„Ochsenwiesen-Steinäcker, 3. Änderung“

Begründung mit Nachtrag

**Vorhabenbezogener Bebauungsplan gem. § 12 BauGB und örtliche Bauvorschriften „Ochsenwiesen-Steinäcker, 3. Änderung“
 Nachtrag der Begründung**

Eingegangene Anregungen anlässlich der frühzeitigen Beteiligung vom 14.08.2023 – 15.09.2023:

Anregungen von	Inhalt der Anregungen	Beschluss des Gemeinderats
	 <p data-bbox="577 754 1326 810">Abbildung 1: Bebauungsplan „Ochsenwiesen-Steinäcker, 2. Änderung und Erweiterung“</p>

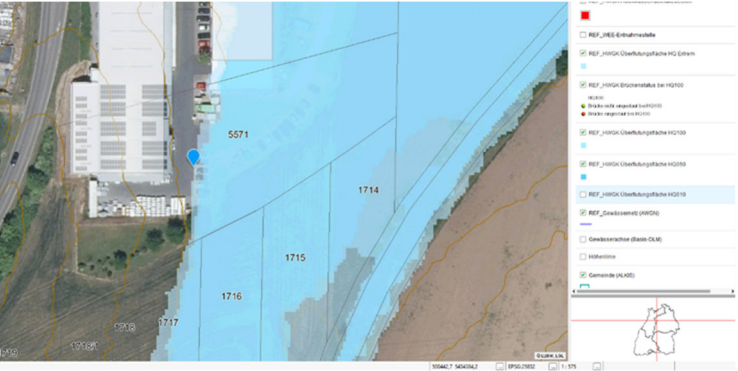
Anregungen von	Inhalt der Anregungen	Beschluss des Gemeinderats
<p>18. Landratsamt Heilbronn vom 14.09.2023</p>	<p>Zu dem Vorhaben nimmt das Landratsamt wie folgt Stellung:</p> <p>Natur- und Artenschutz</p> <p>Der Geltungsbereich liegt im Naturpark „Stromberg-Heuchelberg“. Das nach § 33 NatSchG/ § 30 BNatSchG geschützte Biotop „Feldhecken sö Güglingen“ liegt außerhalb direkt an den Geltungsbereich angrenzend. Aus Sicht des Natur- und Landschaftsschutzes bestehen keine grundsätzlichen Bedenken gegen das Vorhaben.</p> <p><u>Überplanung</u></p> <p>Der Geltungsbereich des aktuell aufgestellten Bebauungsplans liegt im bereits seit dem 11.07.2008 rechtskräftigen Bebauungsplan „Ochsenwiesen-Steinäcker, 2. Änderung und Erweiterung“. Durch die Überplanung des bereits rechtskräftigen Bebauungsplans „Ochsenwiesen-Steinäcker, 2. Änderung und Erweiterung“ werden Flächen, auf denen bereits ein Pflanzzwang besteht, überplant. Die Grünflächen und Bäume, welche durch den bereits rechtskräftigen Bebauungsplan erhalten bleiben, sind als Pflanzbindung zu kennzeichnen.</p> <p>Grundsätzlich ist bei der Überplanung von Ausgleichsflächen bereits bestehender Bebauungspläne ein Ausgleich vom Ausgleich erforderlich. In den vorliegenden Unterlagen wurde die Überplanung der Ausgleichsflächen nicht dargestellt.</p> <p>Im weiteren Verfahren ist die Überplanung des Ausgleichs für den Bebauungsplan Ochsenwiesen-Steinäcker, 2. Änderung und Erweiterung“ zeichnerisch darzustellen und zu bilanzieren. Als Berechnungsgrundlage ist der Planungszustand der Ausgleichsfläche als Bestand anzunehmen.</p> <p>Des Weiteren wurde festgestellt, dass die im Textteil unter Punkt 1.9 des Bebauungsplans „Ochsenwiesen-Steinäcker, 2. Änderung und Erweiterung“ aufgeführten Pflanzzwänge teilweise nicht erbracht wurden. In den Abbildungen 1 und 2 ist die Diskrepanz zwischen Planung und tatsächlicher Umsetzung der Ausgleichsmaßnahmen ersichtlich.</p>	<p>Kenntnisnahme.</p> <p>Die Grünflächen und Bäume wurden als Pflanzbindung zum Erhalt festgesetzt.</p> <p>Der Eingriff in die Ausgleichsflächen wurde ermittelt und liegt den Unterlagen bei. Die Ausgleichsmaßnahmen werden parallel zur Veröffentlichung festgelegt und mit der unteren Naturschutzbehörde abgestimmt.</p> <p>Kenntnisnahme. Die Stadtverwaltung wird sich zeitnah darum kümmern. Dies ist jedoch nicht Teil dieses Bebauungsplanverfahrens.</p>

Anregungen von	Inhalt der Anregungen	Beschluss des Gemeinderats
	 <p data-bbox="584 1102 1323 1182">Abbildung 2: aktuelles Orthofoto vom Geltungsbereich Bebauungsplan „Ochsenwiesen-Steinäcker, 2.Änderung und Erweiterung“ (UIS-Berichtssystem 2022)</p> <p data-bbox="584 1201 1323 1369">Im weiteren Verfahren ist darzustellen welche Kompensationsmaßnahmen lt. Festsetzungen tatsächlich umgesetzt wurden. Der nicht umgesetzte Ausgleich ist entweder umgehend nachträglich zu erbringen und der unteren Naturschutzbehörde nachzuweisen oder anhand einer Nachbilanzierung des Eingriffs zu bewerten und durch Abbuchung aus dem bauleitplanerischen Ökokonto auszugleichen.</p>
